Møde i RAV-Viborg (Rådgivende Arbejdsgruppe Vandløbsindsats)**Dato: 19. maj 2014**

Sagsnr.: 14/29348

Kvittering for kommentarer som opfølgning på RAV-møde den 14. maj

NORDLIGE DEL AF KOMMUNEN

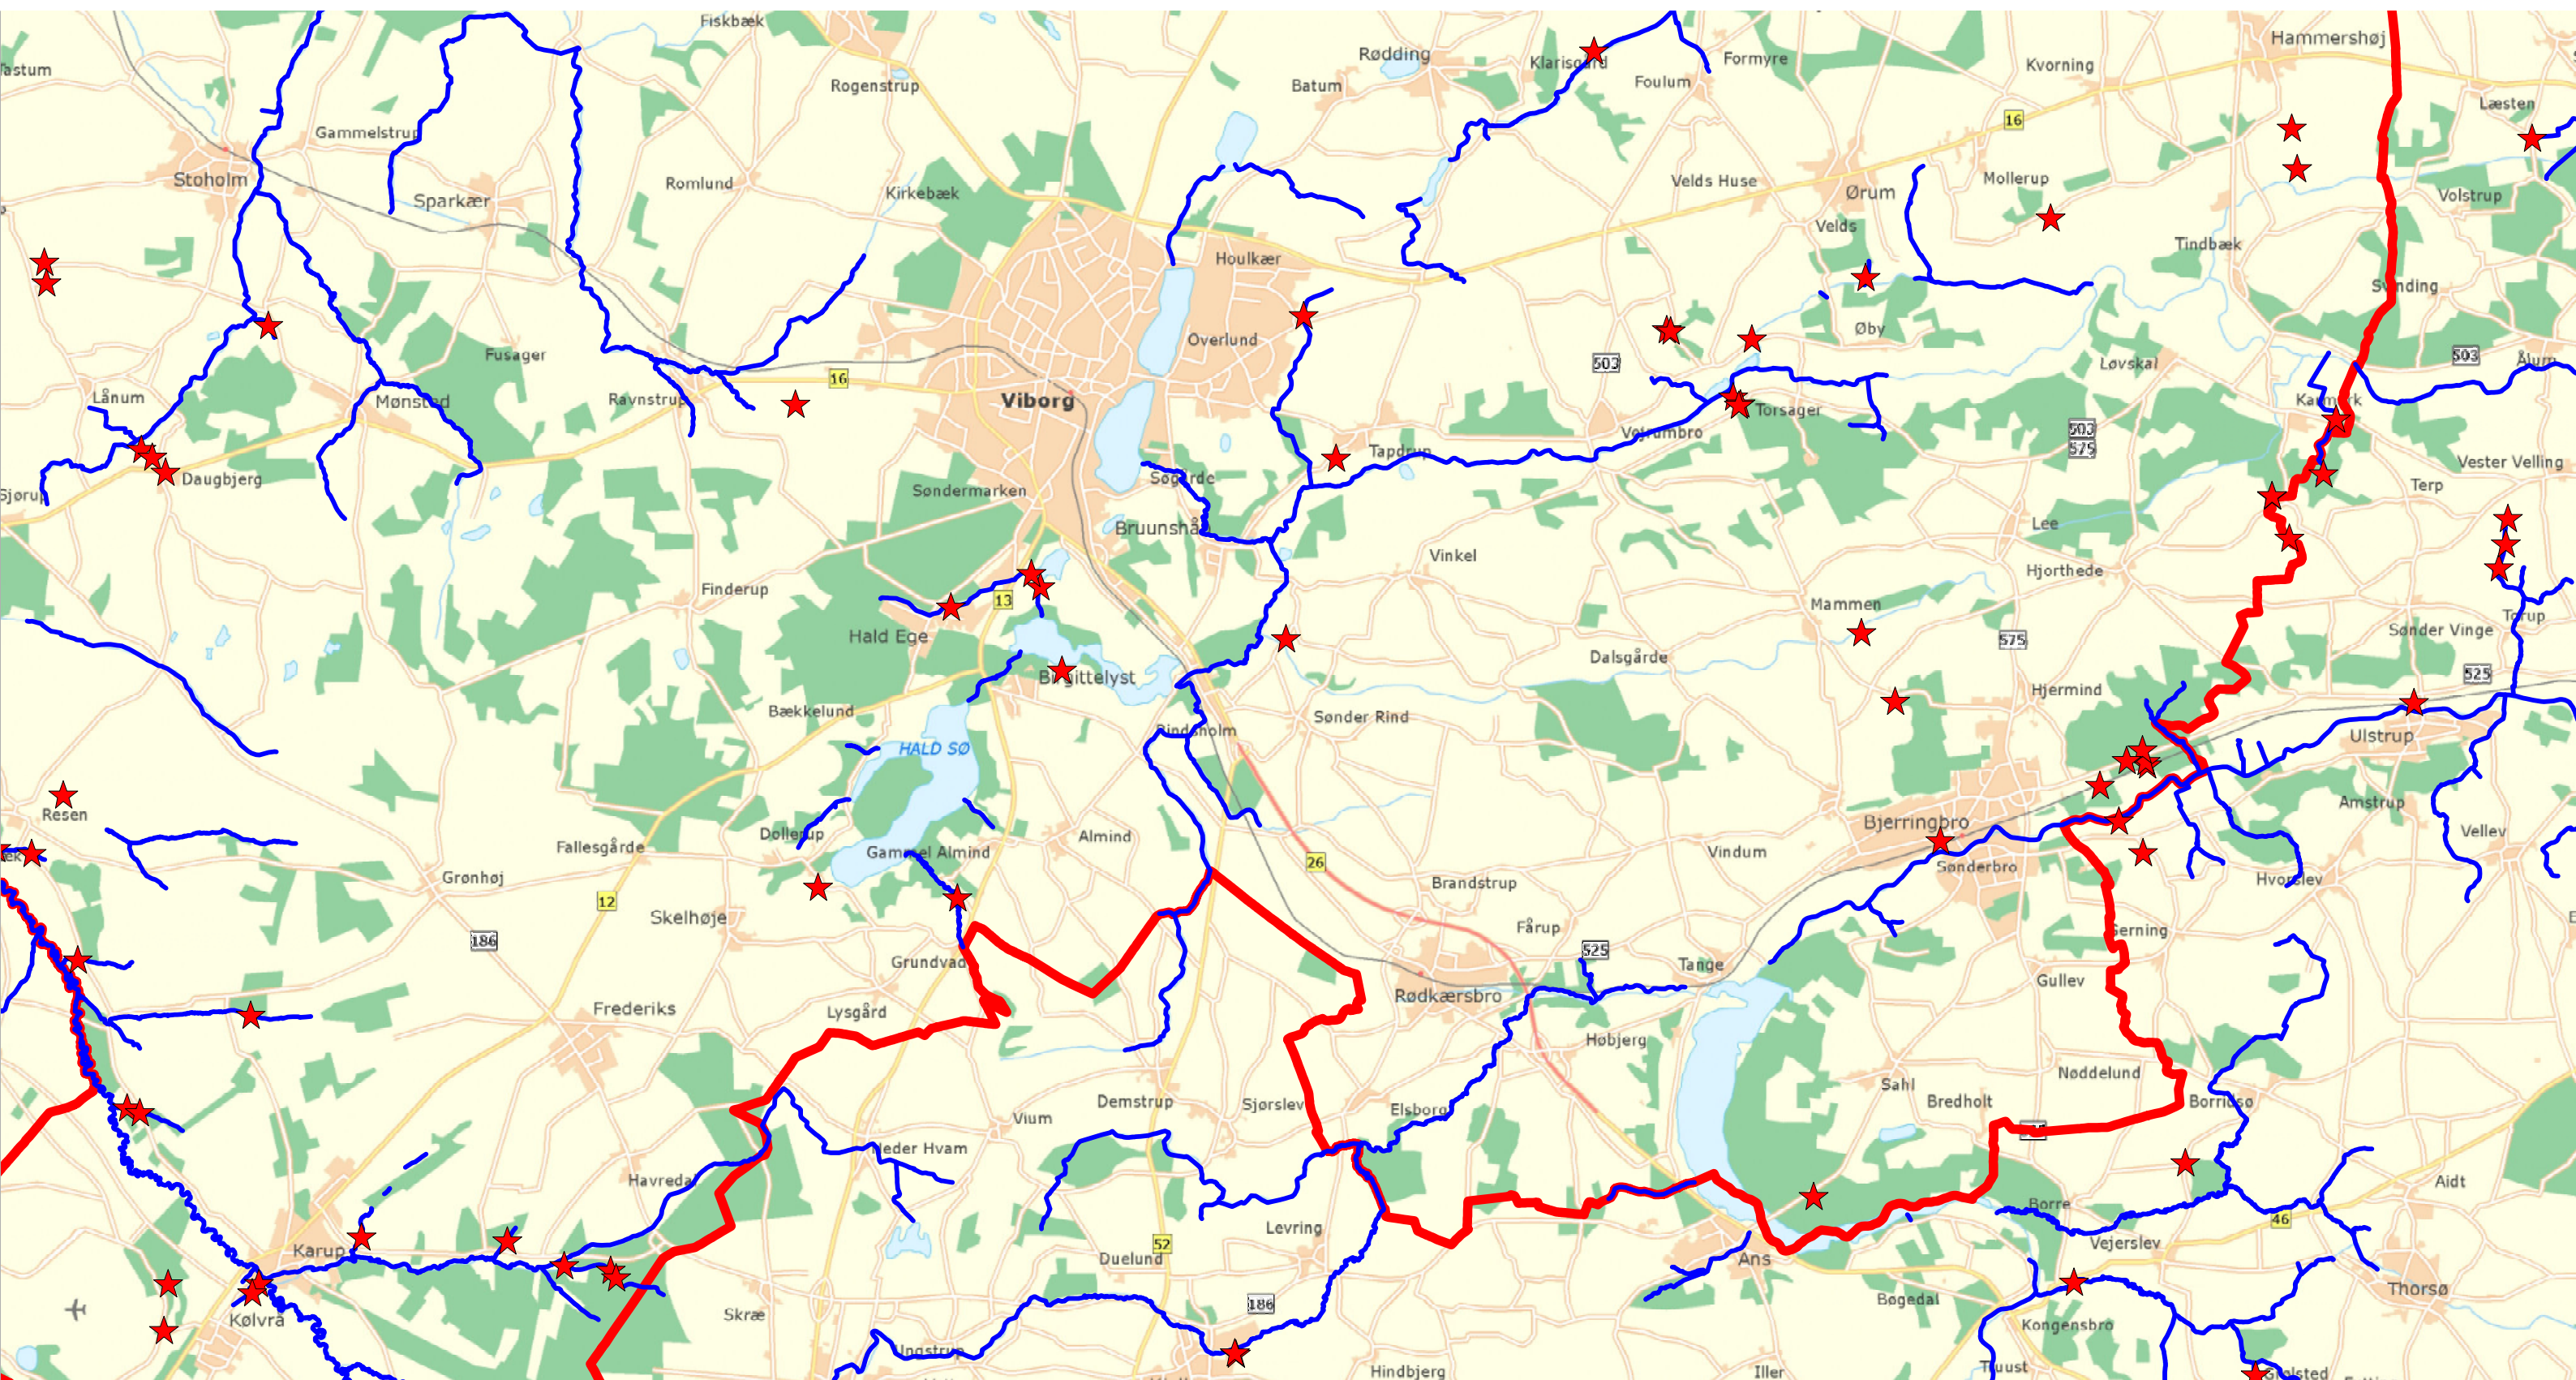
RAV-Viborg var enig i ikke at prioritere Søgård Bæk ved Daugbjerg, hvor bækken forsvinder i en kalksprække i jorden for at dukke op igen nogle hundrede meter væk (er angivet som en spærring i Naturstyrelsens kortværk). Der var også støtte til tanken om at restaurere den øvre del af Nørreå.

Ejstrup bæk. Gode ide at gøre en indsats, men indsatsen skal begynde helt nede ved udløbet i Jordbro å, hvor bækken forløber diffust gennem forskellige grave og sivområder. Der er ikke mulighed for passage for større fisk i dag. Ved bestandsanalysen i 2007 blev bækken ikke befisket, da DTU-Aqua ved en besigtigelse er klærede den fisketom.

Præstegårdsbækken. Vigtigt at få løst spærringen ved Minilandsbyen, men det indgår i andre projekter i kommunen. Den eksisterende faunapassage fungerer ikke og har aldrig fungeret. En løsning skal gerne dels give passage, dels indeholde gode gydemuligheder i selve løsningen, da der er stort brug for yngel i den øvre del af Jordbro å.

Det underjordiske løb af Søgårdsgrøften bør bevares, da det er en naturlig tilstand.

Der er yderligere en stjerne på kortet, vist nok ved vejunderføringen ved kirken, men denne underføring udgør ikke noget problem.

Jordbro å's øvre løb. Her er fin vandføring, godt fald og mange skjul, men på trods af det var strækningen ved bestandsanalysen i 2007 fisketom. Stationen har nr. 22.08.1.

Der er masser af skjulesten, men der mangler grus, som der er fine muligheder for at udlægge fra Lånumvej og ca 500 meter nedstrøms. Det er vigtigt, at der produceres noget yngel her øverst i Jordbro å, da der er fine opvækstmuligheder nedstrøms, men for lidt strøm til gydning. Denne opgave bør have høj prioritet.

Mønsted å er ikke med på kommunens indsatsliste, men hvis spærringen ved Mønsted dambrug ikke fjernes i anden sammenhæng, bør dette tiltag have høj prioritet.

Skravad møllebæk. Underføringen under Skivevej ved dambruget er med på Viborgs liste, men anses ikke for at være et problem. Der er et lille problem ved en rørunderføring ca 10 meter opstrøms vejen, men det løser Viborg Sportsfiskerforening med en smule grus, når vi alligevel skal udlægge grus om kort tid.

Men der er brug for en indsats på de øvre dele. Underføringen under Havrisvej er det største problem, da faldet er alt for højt og bør ændres fuldstændig. Nedenfor Havrisvej er bækken gravet for bred og er en lige kanal, som bør genslynges.

Løvel Møllebæk. Dette vandløb er ikke med i Viborg Kommunes prioritering, men vi opfordrer til, at det kommer på listen. Der er angivet forskellige spærringer på Naturstyrelsens kort, men efter vores mening er de tre vejunderøringer ikke problemer. Kun opstemningen til det lukkede dambrug er et problem, og det bør løses. Det koster stort set ikke noget, og kan løses af kommunen uden at komme i vandplanerne.

For de fleste vandløb er forvaltningen enig i de anførte kommentarer. De fleste af forvaltningens overvejelser om fysiske indsatser svarer således til jeres kommentarer.

Konkret nævner I desuden, at der skal ske en indsats i Fiskbæk Møllebæk. Forvaltningen er enig, og en indsats i Fiskbæk Møllebæk vil derfor indgå i de videre overvejelser for indsatsen i 2. vandplanperiode.

SYDLIGE DEL AF KOMMUNEN

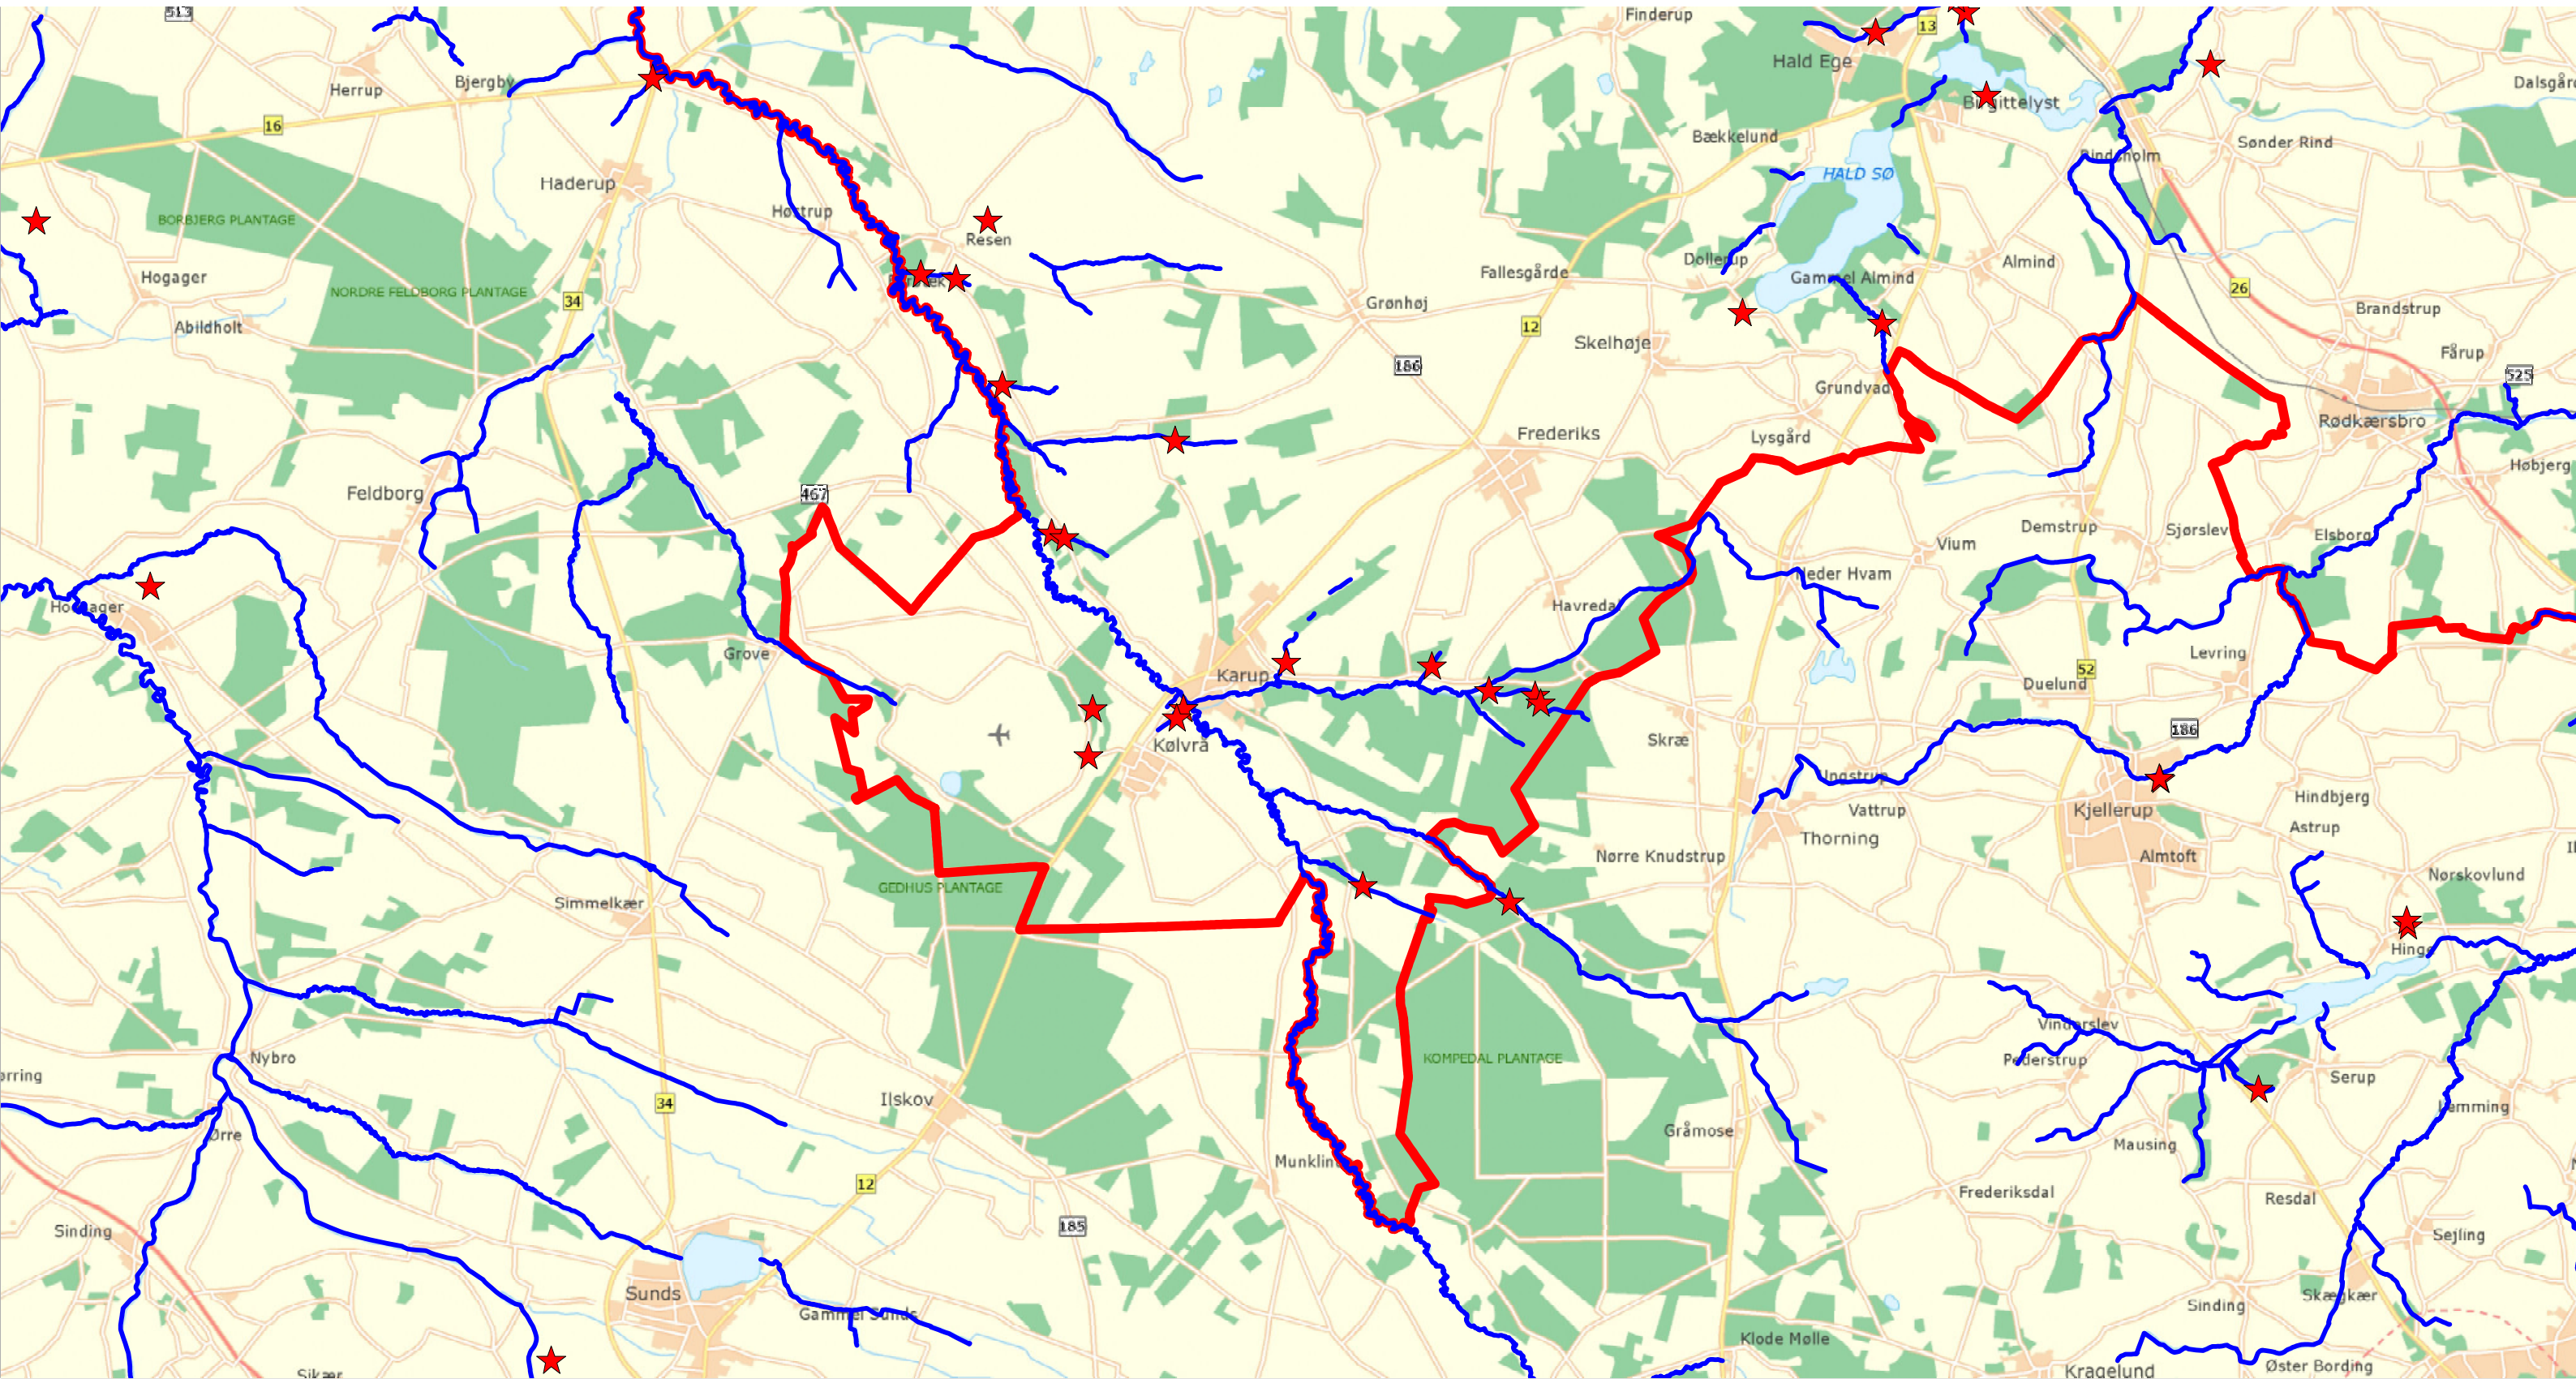
Vi kender ikke tilløbene, og skal nøjes med at understrege, at den fjernelse af spærringen ved Agerskov dambrug, som er med i Periode 1, er det allervæsentligste tiltag ved Karup å. Hvis den ikke løses i periode 1, er det afgørende, at den kommer med i Periode 2.

Jegstrup bæk er med i periode 1, hvor vi forventer større mængder af gydegrus og skjulesten udlagt. Vi havde håbet, at 'ændret vandløbsvedligeholdelse' kunne have hævet vandstanden i den øvre del af bækken og de tilhørende moseområder, så okkerudvaskningen kunne begrænses. Bækken har et stort potentiale, men uden en begrænsning af okkerproblemet, bliver den ikke rigtig god.

Rævind bæk er med på Naturstyrelsens kort, men ikke på Viborg Kommunes plan. Her ligner situationen Jegstrup bæk. Bækken har et fantastisk potentiale, som slet ikke kommer til sin ret på grund af okkerproblemer. Vi har for 4-5 år siden fremsendt en rapport fra gennemgang af hele bækken, og genfremsender den gerne.

Gårdsdal bæk. Gårdsdal dambrug må formodes at blive fjernet i Periode 1, men derefter ligger der en opgave i at få gjort de 3 ovenfor liggende tilløb til gode vandløb. Ved bestandsanalysen i 2007 var stationerne 2205.14. 2205.15 og 2205.17 fisketommer. Det skyldes ikke kun manglende passagemuligheder ved dambruget (de er faktisk rimeligt gode), men okker. Nedstrøms dambruget mangler der gydegrus, men lad os lige se, hvad der sker, når dambruget fjernes.

Fiskbæk Møllebæk er på Naturstyrelsens kort, men ikke med i Viborg Kommunes planer. Det er en fin bæk, der er en lille smule gydning nede i Fiskbæk by, mens de øvre dele er ødelagt af sand. Der bør gøres noget ved sandudskylningen fra et eksisterende drikkested og der bør udlægges gydegrus og skjulesten.

Viborg Sportsfiskerforening opfordrer til, at denne bæk tages med på indsatslisten.
